## **SOLICITATION AMENDMENT MODIFICATION DE L'INVITATION**

<b>Title - Sujet</b> MONITOR ARMS & KEYBOARD TRAYS	
<b>Solicitation No. - N° de l'invitation</b> 60074-130582/A	<b>Amendment No. - N° modif.</b> 004
<b>Client Reference No. - N° de référence du client</b> 60074-130582	<b>Date</b> 2014-04-24
<b>GETS Reference No. - N° de référence de SEAG</b> PW-\$\$\$PQ-930-64865	
<b>File No. - N° de dossier</b> pq424.60074-130582	<b>CCC No./N° CCC - FMS No./N° VME</b>
<b>Solicitation Closes - L'invitation prend fin</b> <b>at - à 02:00 PM</b> <b>on - le 2014-04-30</b>	<b>Time Zone</b> <b>Fuseau horaire</b> Eastern Daylight Saving Time EDT
<b>F.O.B. - F.A.B.</b> <b>Plant-Usine:</b> <input type="checkbox"/> <b>Destination:</b> <input checked="" type="checkbox"/> <b>Other-Autre:</b> <input type="checkbox"/>	
<b>Address Enquiries to: - Adresser toutes questions à:</b> Chalmers, Brianna	<b>Buyer Id - Id de l'acheteur</b> pq424
<b>Telephone No. - N° de téléphone</b> (819) 956-5660 ( )	<b>FAX No. - N° de FAX</b> ( ) -

**Cette modification a pour but de répondre à des questions et de modifier l'Invitation comme suit :**

1- À l'Annexe A, Section 5.1.1:

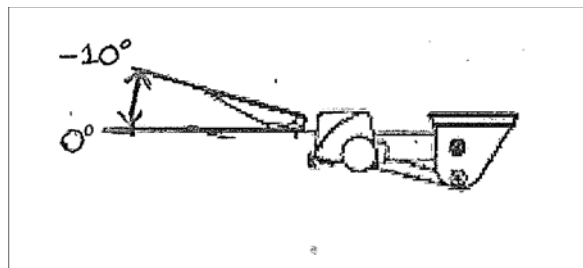
**Q.16 :** À l'Annexe A – BESOIN, 5.1 La surface portante doit pouvoir être continuellement ajustée en hauteur par l'utilisateur, avec ou sans levier, dans toute position au moins 203 mm (8 po), 127 mm (5 po) au-dessous et 25 mm (1 po) au-dessus de la surface portante du terminal. Une fois bloquée dans la position souhaitée, la surface portante doit demeurer stable pendant l'utilisation normale du clavier.

S'il vous plaît, comme les mesures nécessaires se contredisent, veuillez examiner et clarifier les mesures nécessaires indiquées dans ce paragraphe. Si l'obligation est de 5" dessous et 1" dessus, la distance étendue minimale doit être de 6". Veuillez aviser si la plage minimum requise est de 6" ou 8", et corriger en conséquence les mesures au-dessous et au-dessus le cas échéant.

**Q.25:** Il semble que la question 5 dans la modification 1 renvoie à un scénario dans lequel l'utilisateur se tient debout (autrement, lorsque l'utilisateur est assis, sa taille, qui est mentionnée, n'a aucune incidence sur les hauteurs et les portées), et cela pourrait faire l'objet d'une interprétation par les soumissionnaires. Selon le libellé actuel, le client est limité à une zone de réglage de 4 po, ce qui peut ne pas être suffisant pour les utilisateurs assis. Il y a sur le marché certaines options (qui sont offertes par de multiples fabricants) qui fourniraient au client des zones de réglage pouvant aller jusqu'à 8 po ou plus. Cette zone de réglage accrue conviendrait à un plus grand nombre d'utilisateurs qu'une zone de réglage de 4 po.

Veuillez préciser l'exigence en indiquant la zone de réglage totale souhaitée par le client, par opposition aux mesures supérieures et inférieures (ou en plus de celles-ci). Afin que le produit convienne au plus grand nombre possible d'utilisateurs et de positions, la spécification doit selon nous exiger une zone de réglage d'au moins 8 po si la majorité des utilisateurs sont assis, et d'au moins 13 po s'ils sont parfois assis et parfois debout.

**Supprimer :** La surface portante doit pouvoir être continuellement ajustée en hauteur par l'utilisateur, avec ou sans levier, dans toute position au moins 203 mm (8 po), 76.2 mm (3 po) au-dessous et 25 mm (1 po) au-dessus de la surface portante du terminal. Une fois bloquée dans la position souhaitée, la surface portante doit demeurer stable pendant l'utilisation normale du clavier.

**Insérer :** La surface portante doit pouvoir être continuellement ajustée en hauteur par l'utilisateur, avec ou sans levier, dans toute position sur une étendue d'au moins 153mm (6 po) et d'un minimum de 25mm (1 po) au-dessus de la surface portante du terminal. Une fois bloquée dans la position souhaitée, la surface portante doit demeurer stable pendant l'utilisation normale du clavier.
